図書番号 KK7-043 改 1
提出年月日 2020年6月24日
東京電力ホールディングス株式会社

工事計画に関するヒアリングにおける事前確認について（非常用電源設備）

○対象資料名：【非常用電源】主要設備リスト

工事計画認可申請書	第1-4-3図
柏崎刈羽原子力発電所第7号機	
名称	直流全体単線結線図 (その1)
東京電力ホールディングス株式会社

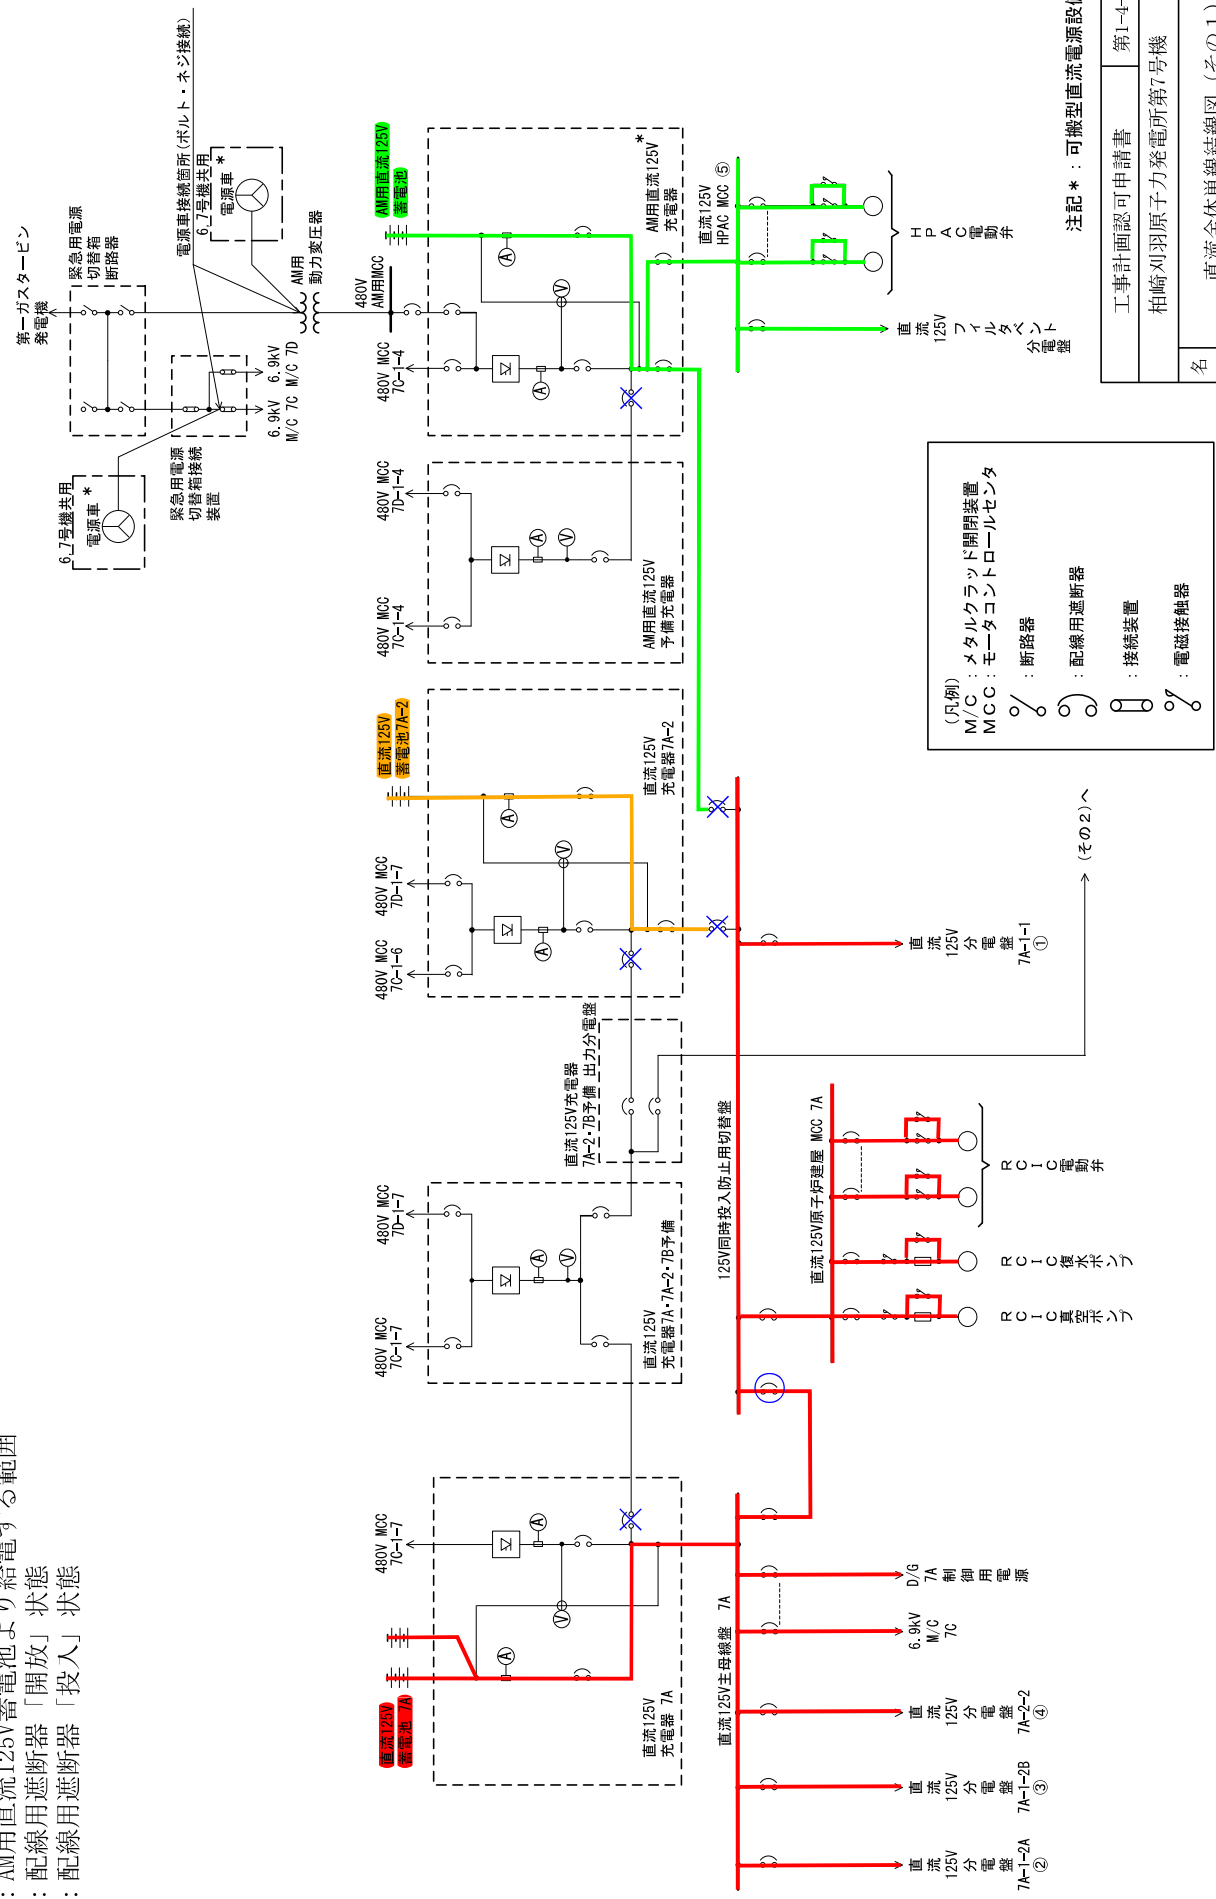
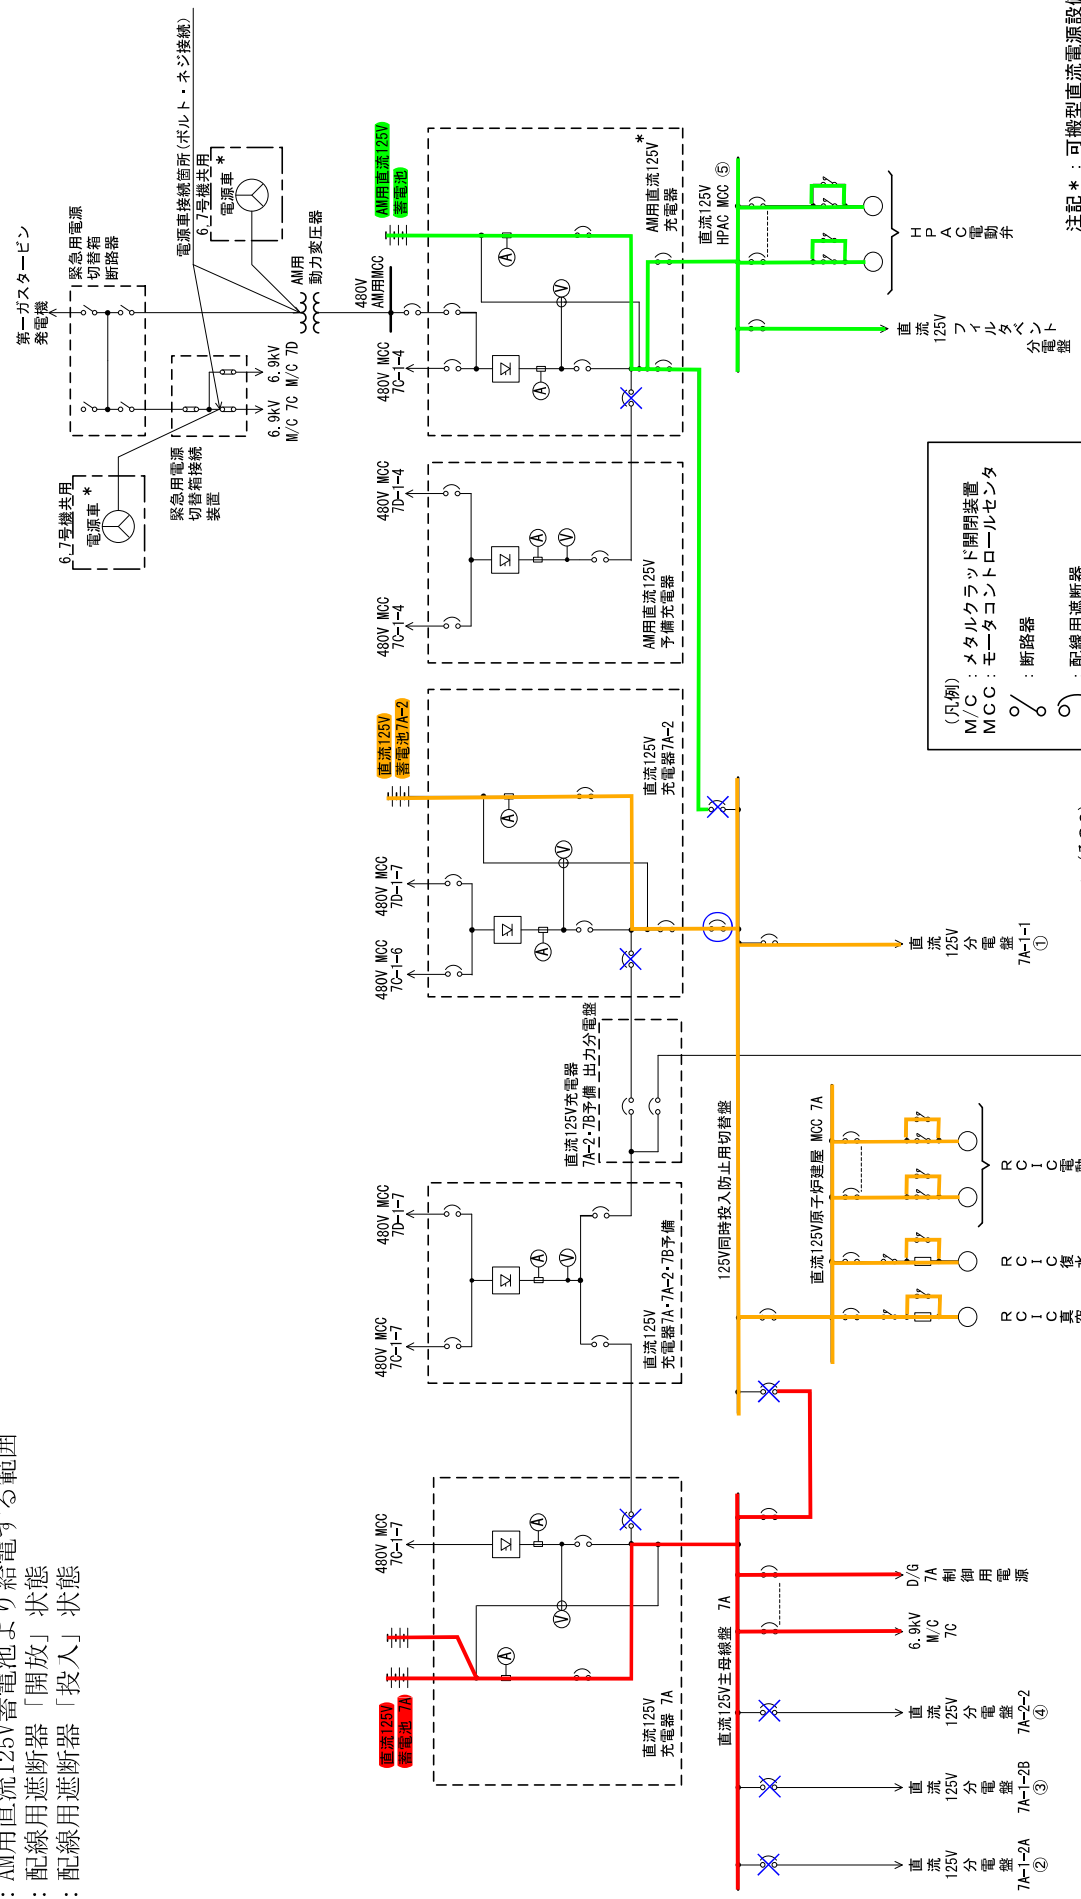
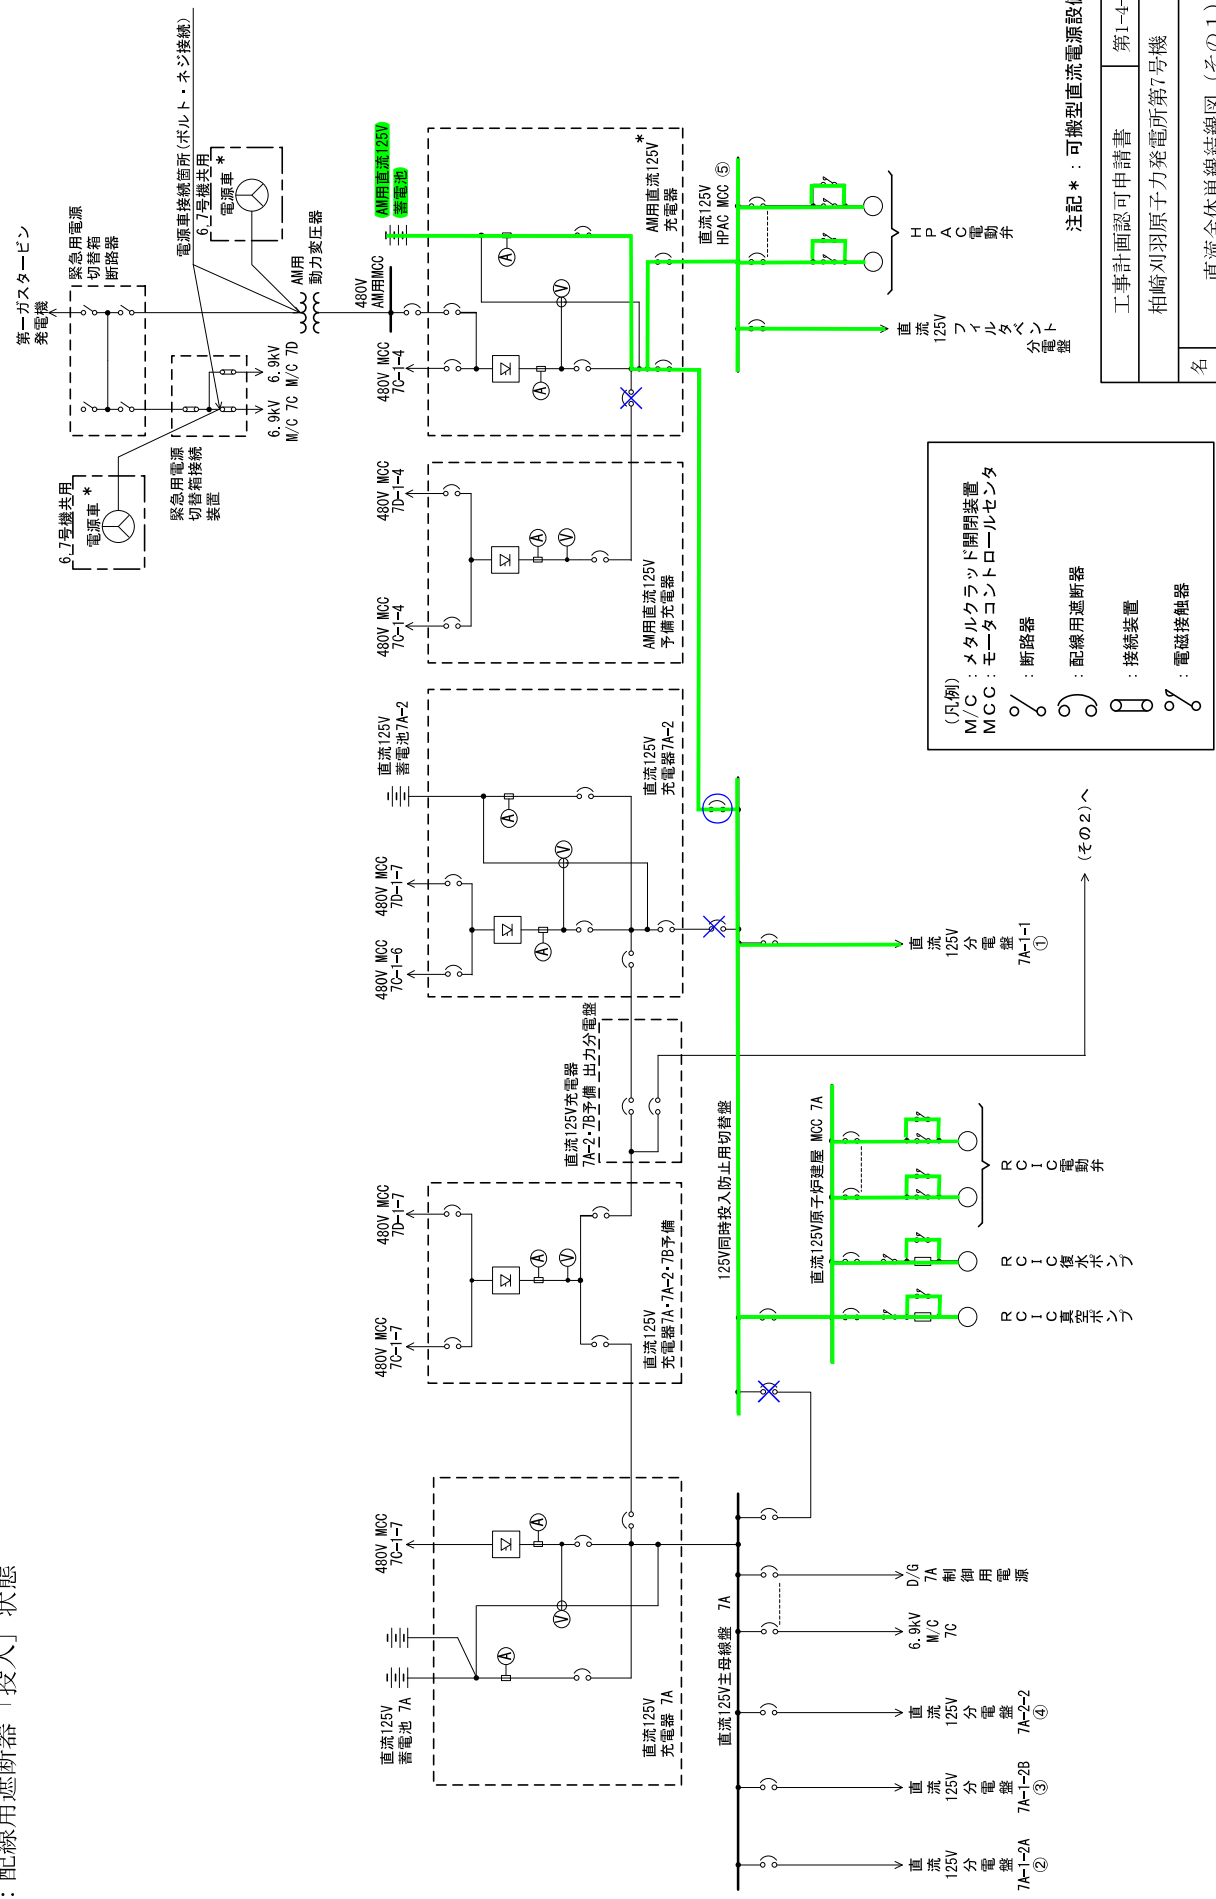
P93	<p>4) その他負荷で、時間とともに負荷変更する内訳を明確にすること。 以下、蓄電池の表も同様。</p>
P93	<p>5) 注記の説明で、DG初期励磁とCB引き外しは重なって操作されることがないため大きい負荷のみを容量へ計上、とあるが、CB引き外しとは、どのCBのことか、対象CBを説明すること。また同時に負荷がかからないが、容量計算に含めない理由を説明すること。</p> <p>《回答》</p> <ul style="list-style-type: none"> ・CB引き外し対象の遮断器は、交流不足電圧を検知して遮断するM/C、P/Cの補機の遮断器及び受電遮断器となります。 また、CB引き外しとDG初期励磁は重なって操作されることがなく、かつ瞬時負荷であるため、大きい方の容量のみを1分負荷として容量計算に計上しております。 ・DG初期励磁とCB引き外しのタイミングは、以下の通りです。 <p>《DG初期励磁》</p> <ul style="list-style-type: none"> ・交流不足電圧継電器動作後 [] でDG始動指令が出され、DG始動指令の [] に初期励磁が開始されます。 <p>《CB引き外し》</p> <ul style="list-style-type: none"> ・交流不足電圧継電器動作後 [] でM/C、P/Cの補機の遮断器及び受電遮断器が遮断されます
P94	<p>6) 蓄電池7A、蓄電池7A-2、AM用125V蓄電池については、全体として放電状況がわかるように纏めた上で、全負荷に対するタイムスケジュールを整理して説明すること。</p> <p>《回答》</p> <ul style="list-style-type: none"> ・具体的な切替手順につきましては、添付資料(4)「SA時における直流125V蓄電池7A、7A-2、AM用直流125V蓄電池の給電範囲」に纏めましたので、当日説明差し上げます。 各負荷に対するタイムスケジュールにつきましては、P127に時間経過により切り離す対象負荷(分電盤)を纏めております。

<p>一方、P122～は、全交流動力電源喪失時に直流 125V 蓄電池 7A、7A-2、AM 用直流 125V 蓄電池を使用し、負荷切り離しを行わずに 8 時間、その後必要な負荷以外を切り離して残り 16 時間の合計 24 時間にわたり、重大事故時の対応に必要な設備に電力を供給することを目的として容量計算をしているものです。このため蓄電池 7A-2 に関しては、全交流動力電源喪失から 8 時間を経過し蓄電池 7A から蓄電池 7A-2 に切り替えを行った時点から、AM 用直流 125V 蓄電池に切り替える 19 時間までの 11 時間について容量評価をしているものです。</p> <p>以上より、同じ蓄電池でも運用（給電時間）の違いにより必要な負荷容量が相違致します。</p>
<p>P101 個数</p>	<p>1 1) 設計基準対象施設として 1 組（1 組当たり 7A 120 個、7A-2 60 個）、とは、7A と 7A-2 で 1 組という意味か、1 組の () 中に、組がありためわかりにくいため、表現を検討願います。</p> <p>《回答》</p> <ul style="list-style-type: none"> ご認識の通り、7A と 7A-2 で 1 組という意味です。 <p>ご指摘事項を踏まえまして、以下の記載に修正致します。</p> <p>(現状) 設計基準対象施設として 1 組（1 組当たり 7A 120 個、7A-2 60 個）</p> <p>(変更 (案)) 設計基準対象施設として 1 組（7A 120 個、7A-2 60 個）</p>
<p>P121</p>	<p>1 2) 図の時間軸の長さは、適切でしょうか。</p> <p>《回答》</p> <ul style="list-style-type: none"> P121（蓄電池 7A）、P123（蓄電池 7A-2）、P125（AM 用蓄電池）図の時間軸は、それぞれ 32 時間に合わせてあります。 <p>これは、直流 125V 蓄電池 7A、7A-2、AM 用直流 125V 蓄電池を切り替えることにより 24 時間給電可能であることを表現したものであり、適切と考えております。</p>

「注」と「注記*」の使い分けについて

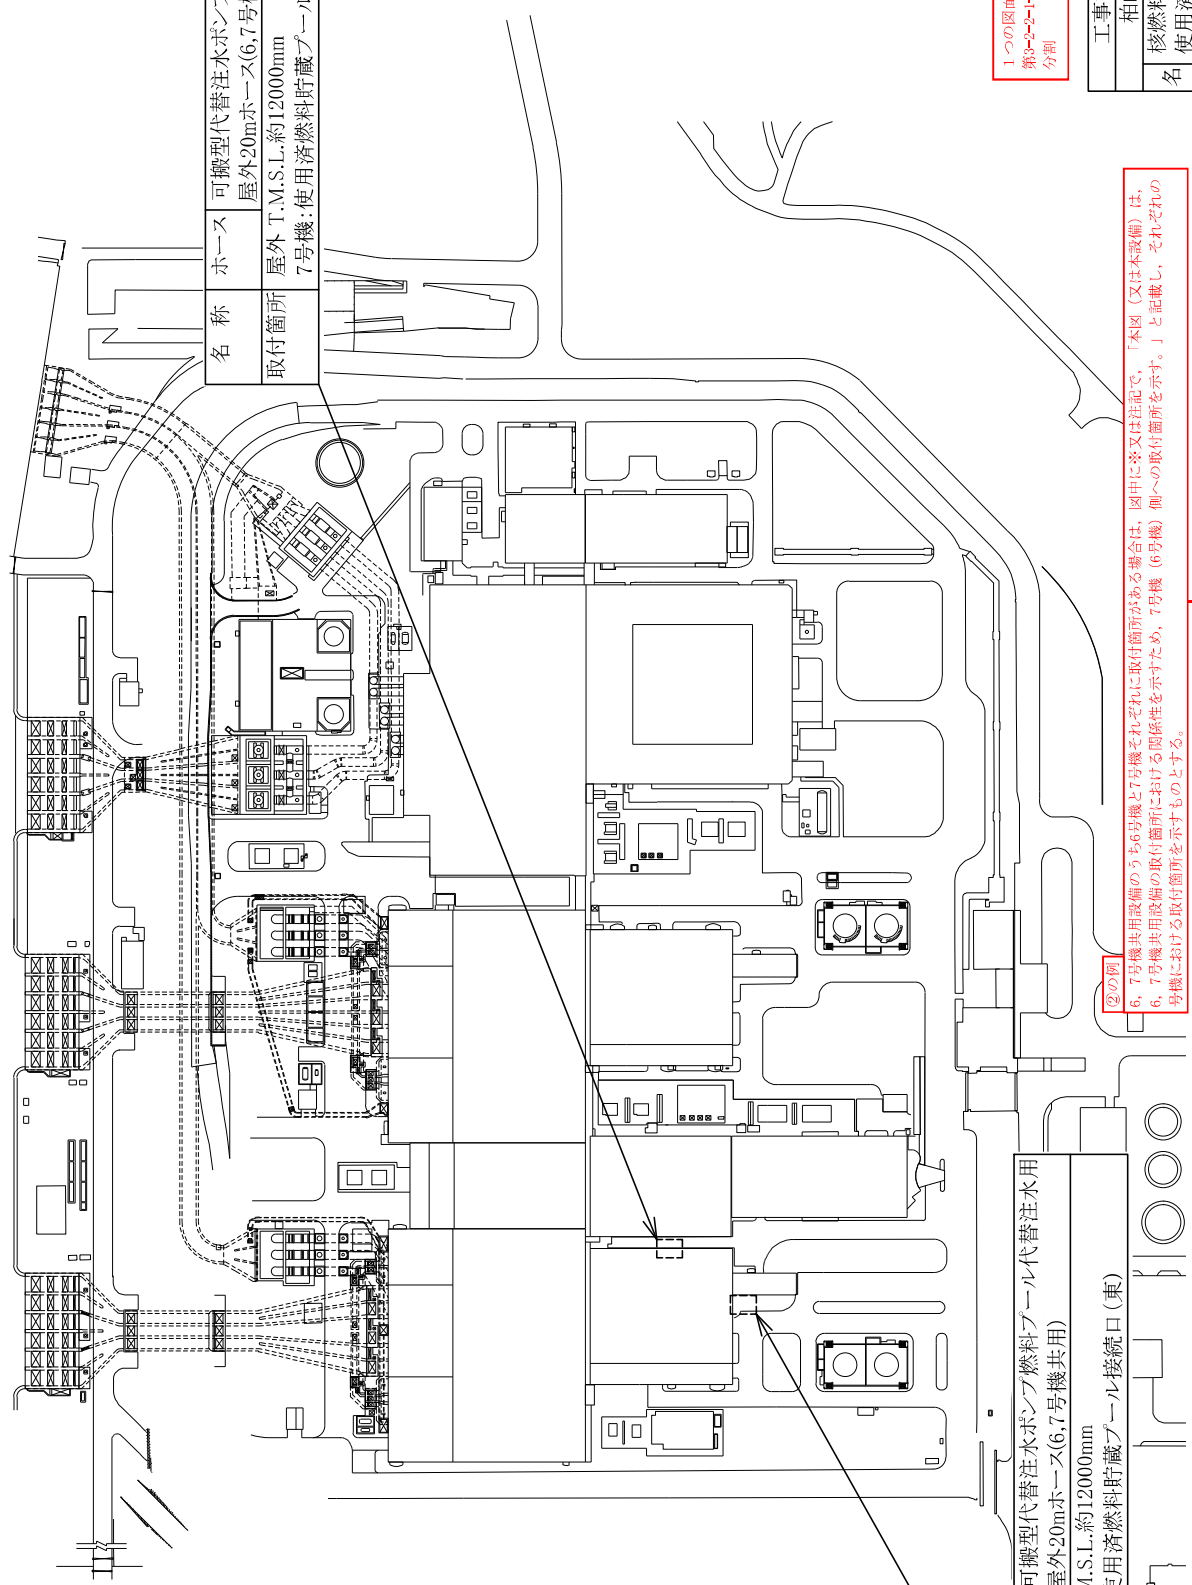
<p>8-1-2-35</p>	<p>4) 注記の表現方法は適切か(注、*、※)、記載の統一を検討すること。以下同様。</p> <p>《回答》</p> <ul style="list-style-type: none"> ・「注」については、要目表にて別表第二にない項目を削除する時など、「*」を記載する場所がない場合に使用するルールとなっております。 ・「*」については、要目表に「*」を記載する場所がある場合に使用するルールとなっております。 ・「※」については、構造図と機器配置図で共用に関して記載する際に使用するルールとなっております。 <p>上記の記載ルールのうち、「注」と「注記*」の使い分けについて、グランドルール例示に上記内容を追記致します。なお、個々の「※」については、現状のグランドルール例示に記載されたルールとなっております。(詳細は添付資料(6)を参照下さい。)</p>
<p>同上</p>	<p>5) 兼用の記載方法について、パターン化したものを例示して説明すること。</p> <p>《回答》</p> <ul style="list-style-type: none"> ・兼用の記載方法は、別表第二の施設区分、設備区分及び工事計画書における系統区分を記載しております。 <p>記載方法のパターンとしましては、他施設の設備を兼用する場合と同施設の設備を兼用する場合の2パターンとなります。</p> <p>他施設の兼用記載は「○○施設のうち○○設備(○○系)と兼用」と記載しており、同施設の兼用記載は「○○設備(○○系)と兼用」と記載しております。</p> <p>なお、兼用数が最大となる原子炉压力容器は、以下の設備を兼用しております。</p> <ul style="list-style-type: none"> 原子炉冷却系統施設 <ul style="list-style-type: none"> 残留熱除去設備 <ul style="list-style-type: none"> ・残留熱除去系 非常用炉心冷却設備その他原子炉注水設備 <ul style="list-style-type: none"> ・高圧炉心注水系 ・原子炉隔離時冷却系 ・高圧代替注水系 ・低圧注水系 ・低圧代替注水系 ・ほう酸水注入系

コメント踏まえまして「注」と「注記*」の使い分けをグラントルール例示に記載致します(下記参照)

- ・要目表にて別表第二に無い項目を削除する時などに、「*」を記載する場所がない場合は「注」で記載する
- ・要目表内に「*」を記載する場所がある場合は「注記*」で記載する
